Gemeinde Steinreich

## **Bebauungsplan „Elysium Solar in Schenkendorf“**

### **Abwägung der eingegangenen Stellungnahmen**

**im Rahmen der frühzeitigen Beteiligung der Behörden und sonstigen Träger öffentlicher Belange gemäß § 4 Abs. 1 BauGB und der Beteiligung der Öffentlichkeit gemäß § 3 Abs. 1 BauGB.**

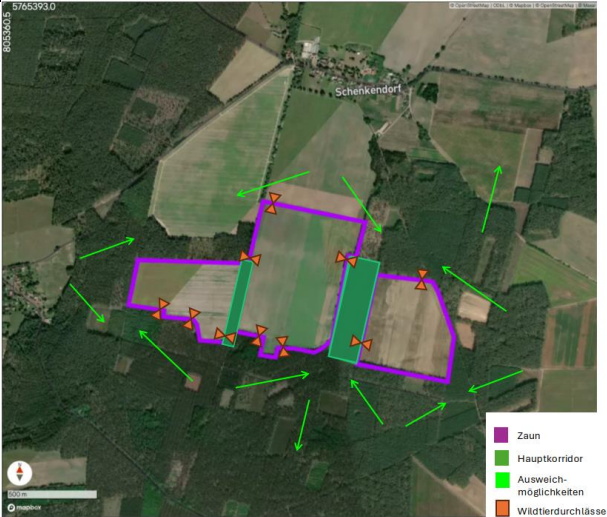
Anregungen, Bedenken, Hinweise	Abwägungsvorschlag	Beschluss
<p>Auf den gemäß BauGB § 9 Absatz 1 Ziffern 12, 13 und 21 im Bebauungsplan festgeschriebenen Flächen dürfen Bauwerke nicht errichtet, die Versorgungsanlagen durch Bäume, Sträucher sowie Arbeiten jeglicher Art nicht gefährdet und Bau-, Betrieb- und Instandhaltungsarbeiten (einschl. der Arbeitsfahrzeuge) nicht behindert werden.</p> <p>Bauliche Veränderungen und Pflanzmaßnahmen bitten wir gesondert bei der Mitteldeutschen Netzgesellschaft Strom mbH zur Stellungnahme einzureichen.</p> <p>Die Leitungstrassen sind grundsätzlich von Baumpflanzungen freizuhalten. Bei Pflanzungen im Bereich von Kabelanlagen gilt als Mindestabstand 2,50m. Hier sind in der Regel Schutzmaßnahmen nicht erforderlich. Trotzdem ist sicherzustellen, dass eine Schädigung bzw. Gefährdung der Anlagen unter Beachtung der Wurzelentwicklung ausgeschlossen ist. Sollte der Abstand nicht eingehalten werden können, so sind Schutzmaßnahmen gegen Durchwurzeln erforderlich. Diese sind mit der Mitteldeutschen Netzgesellschaft Strom mbH, Tel.: 035752 36 0, Ortrander Str. 12 in 01945 Ruhland, im Vorfeld abzustimmen. Damit kann eine spätere Beseitigung der Bepflanzung in Störungsfällen vermieden werden.</p> <p>Die Festlegung des technisch und wirtschaftlich günstigsten Netzanschlusspunktes muss durch eine Netzverträglichkeitsprüfung erfolgen. Diese ist gesondert durch den Errichter/Betreiber der Solaranlagen unter Angabe der elektrotechnisch relevanten Daten über unser Einspeiser@mitnetz-strom.de zu beantragen.</p> <p>Die notwendige Kabelverlegung zum Anschluss der Solaranlagen zum Netzanschlusspunkt ist nicht Bestandteil dieser Stellungnahme. Diese sind ebenfalls zur Stellungnahme/Genehmigung einzureichen.</p> <p>Sollten lagebedingt Änderungen der Leitungen/Anlagen notwendig werden, so richtet sich die Kostentragung nach den bestehenden Verträgen bzw. sonstigen Regelungen. Ein entsprechender Auftrag ist durch den Verursacher der Mitteldeutschen Netzgesellschaft Strom mbH, Annahofen Graben 1-3 in 03099 Kolkwitz, vorzugsweise an Leistungskunden@mitnetz-strom.de zu erteilen.</p>
